**Avis de la Mission Régionale d'Autorité environnementale
Nouvelle-Aquitaine
sur le projet de centrale photovoltaïque au sol et flottante au
lieu-dit *Les Loges* à Saint-Léger-Magnazeix (87)**

n°MRAe 2025APNA192

Localisation du projet : Commune de Saint-Léger-Magnazeix (87)
Maître d'ouvrage : Société NEOEN
Avis émis à la demande de l'Autorité décisionnaire : Le Préfet de la Haute-Vienne
En date du : 25/08/2025
Dans le cadre de la procédure d'autorisation : Permis de construire
L'Agence régionale de santé et le Préfet de département au titre de ses attributions dans le domaine de l'environnement ayant été consultés.

Plan masse du projet – page 201 de l'étude d'impact

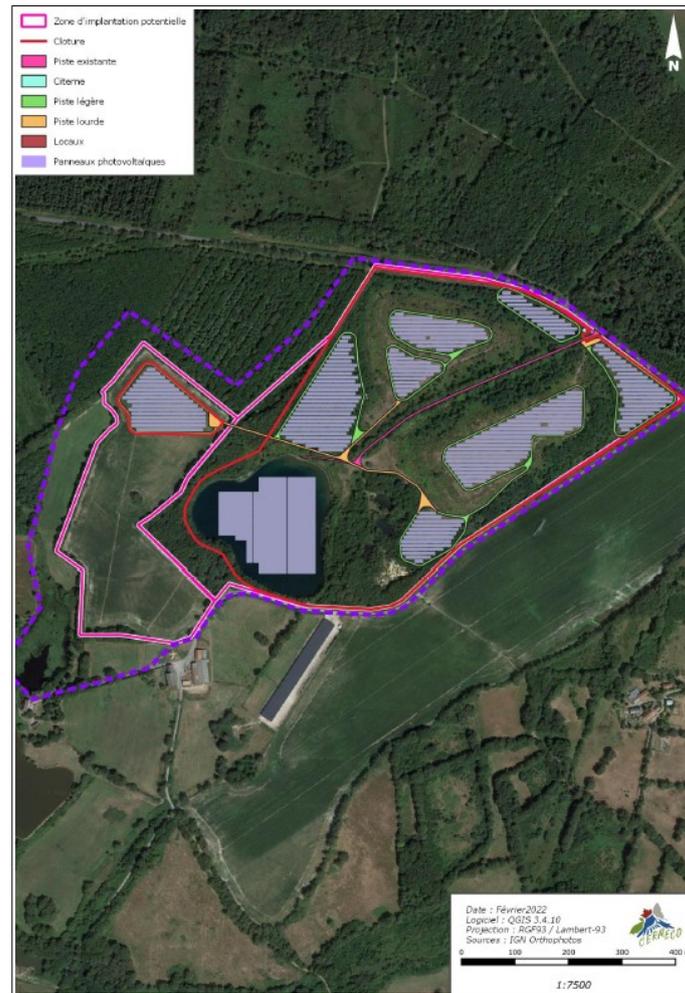
En matière de prise en compte des **zones humides**, il est attendu la production d'une carte des zones humides superposée au plan masse du projet. Par suite, il convient :

- de redéfinir le contour du projet en évitant les zones humides identifiées, ou, à défaut, de justifier l'absence de leur évitement ;
- de quantifier les incidences résiduelles du projet après application des mesures d'évitement et de réduction, en tenant compte notamment des fonctionnalités des zones humides, et de prévoir des mesures de compensation en cas d'incidences non nulles ;
- de prévoir un contrôle en phase d'exploitation de la pérennité des zones humides au sein de l'emprise de la centrale ;
- de prendre en compte les recommandations de l'État relatives à la non dissémination des espèces invasives en adoptant des techniques de surveillance et de lutte appropriées⁷.

Synthèse des enjeux écologiques – page 138 de l'étude d'impact

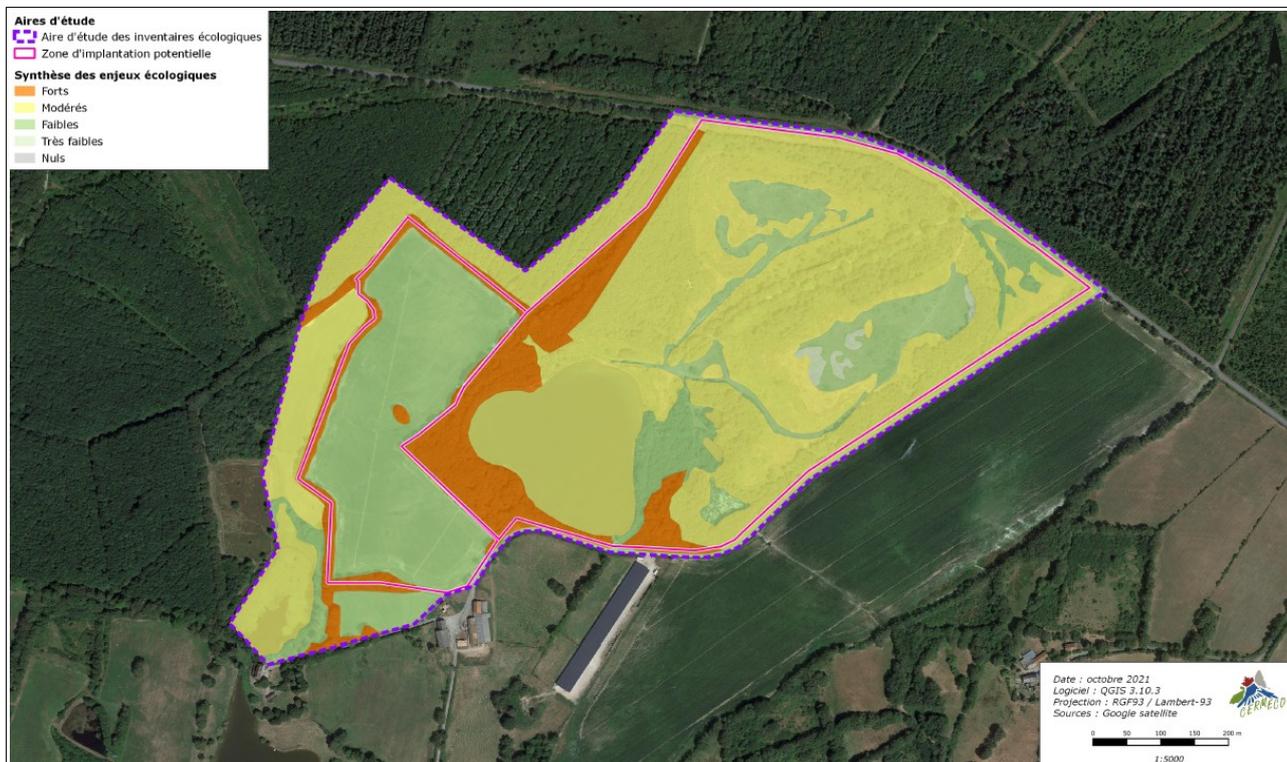
La MRAe recommande de justifier l'absence d'évitement de tous les secteurs les plus sensibles, en particulier les zones affectées d'un enjeu « modéré » comme le bois rudéral, le fourré mésophile, et le plan d'eau favorables aux espèces détectées. Il convient de requestionner les incidences résiduelles du projet après application des mesures d'évitement et de réduction d'impacts. Il appartient notamment au pétitionnaire de traiter la question de la destruction éventuelle des espèces protégées et/ou de leurs habitats naturels à l'occasion de la réalisation du projet. La justification d'absence de nécessité de recourir aux dispositions dérogatoires prévues au Code de l'environnement portant sur la destruction d'espèces protégées doit être apportée.

La MRAe relève que l'installation des panneaux flottants sur le plan d'eau va entraîner des modifications importantes, en limitant la surface en eau accessible, en réduisant la luminosité, et en bouleversant les peuplements planctonique et invertébrés.
